dotyczy: konkurs TIEW/1066/2019

Opracowanie 862/1/2016 : Projekt budowlany przebudowy układu zasilającego rozdzielnie SN w stacji elektroenergetycznej 110/15/6kV E1 w Lublinie przy ul. Ślusarskiej 5. Działka nr 1/86 obręb 13 ark.9

Opracowanie 862/2/2016 : Projekt wykonawczy przebudowy układu zasilającego w stacji elektroenergetycznej 110/15/6kV E1 w Lublinie:

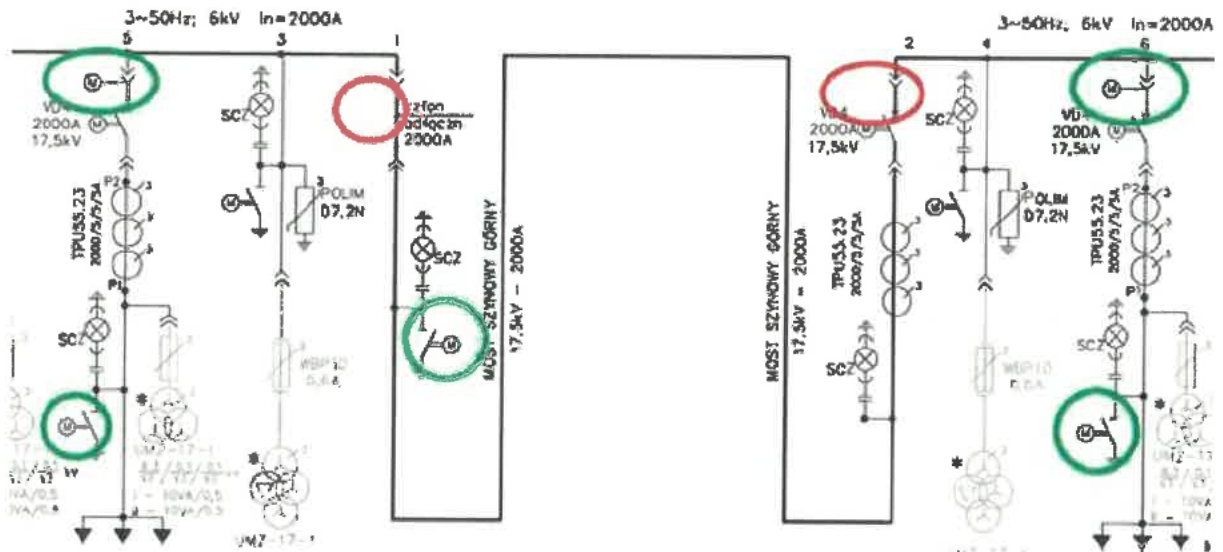
4. Mam pytanie do rozdzielnic. Zaznaczyłem poniżej brak na schemacie napędów silnikowych w polach 1,2, czy ma to tak zostać ?

Odpowiedź: Proszę o zachowanie napędów aparatury wszystkich pól zgodnie z projektami wykonawczymi Tom nr 3 opracowanie Nr 836/2/2014 oraz Nr 862/2/2016

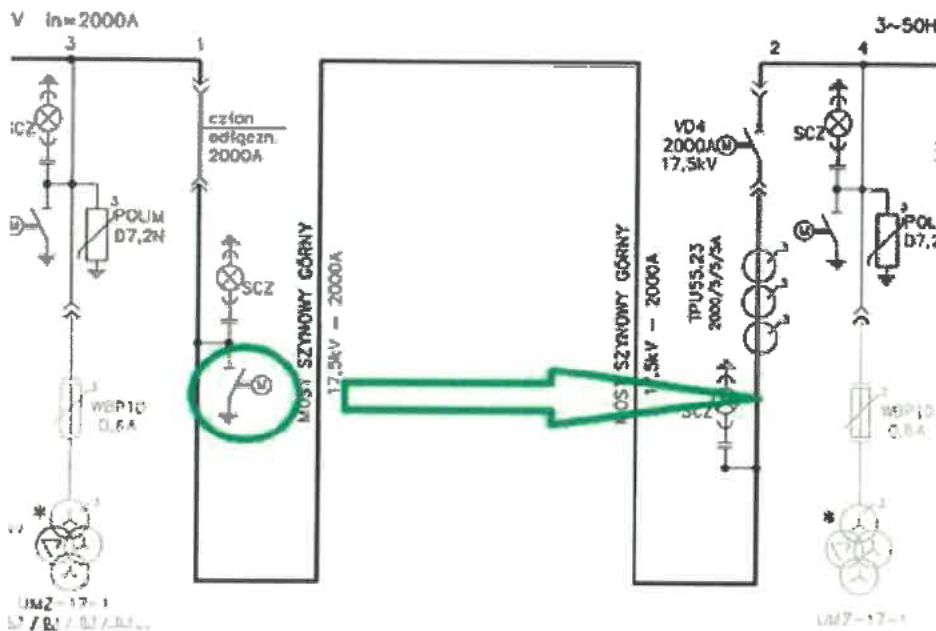
5. A poniżej jeszcze jeden rysunek z prośbą o możliwość przeniesienia uziemnika z pola 1 do pola 2 , czy możemy to zamienić

Proszę o potwierdzenie czy możemy obniżyć napięcie znamionowe na 12kV

Odpowiedź: Uziemnik pozostaje w polu nr 1.

Odpowiedź: Proszę o utrzymanie napięcia znamionowego izolacji zgodnie z projektem wykonawczym ($U_{\text{znam}}=17,5\text{kV}$)
